HTTR 原子炉施設 「試験研究の用に供する原子炉等の位置、  
構造及び設備の基準に関する規則」への適合性

令和 2 年 6 月 12 日

日本原子力研究開発機構 大洗研究所

「追加要求事項なし」とした考え方について

図1 非常用発電機の構造図

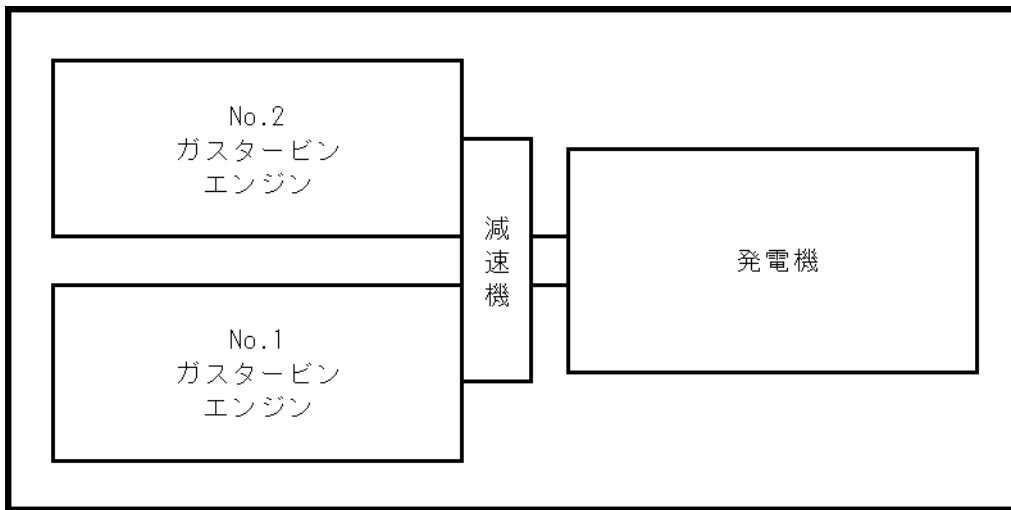
設計基準事故に対処するための設備を明確にした上で、非常用発電機の容量が負荷に対して十分かを定量的に説明すること。また、燃料油の容量は最大負荷に対して何日分か。

「非常用電源として、非常用発電機2台及び2組の蓄電池を設置する。」としているが、非常用発電機としては、ガスタービン1台と発電機1台で構成される系統が2系統あるのか又はガスタービン2台と発電機1台で構成される系統が2系統あるのか。後者の場合ガスタービン1台でも発電機は機能するのか説明すること。

図1に非常用発電機の構造図、図2に非常用発電機の配置図を示す。非常用発電機は、ガスタービンエンジン2台及び発電機1台で構成され、ガスタービンエンジン2台からの動力により発電機1台を運転する構造となっている。非常用発電機は2台設けられており、独立性・多重性を考慮し、それぞれ別の室に設置している。商用電源が喪失した場合には、非常用低圧母線の主幹遮断器を遮断するとともに非常用発電機が自動起動し、電圧が確立した後に負荷先に投入する。この際、非常用低圧母線の電圧変動を考慮し、7段階に分けて順次負荷先に投入する。

非常用発電機はガスタービンエンジン2台で1台の発電機を運転している。非常用発電機の始動時にガスタービンエンジンの1台が起動できない場合は回転数の不足を検知し、非常用発電機が停止するロジックを組んでいるため、非常用発電機は運転できない。また、非常用発電機の運転中にガスタービンエンジンの1台が停止した場合にも、発電機の電圧不足を検知し、非常用発電機が停止するロジックを組んでいるため、非常用発電機は運転できない。
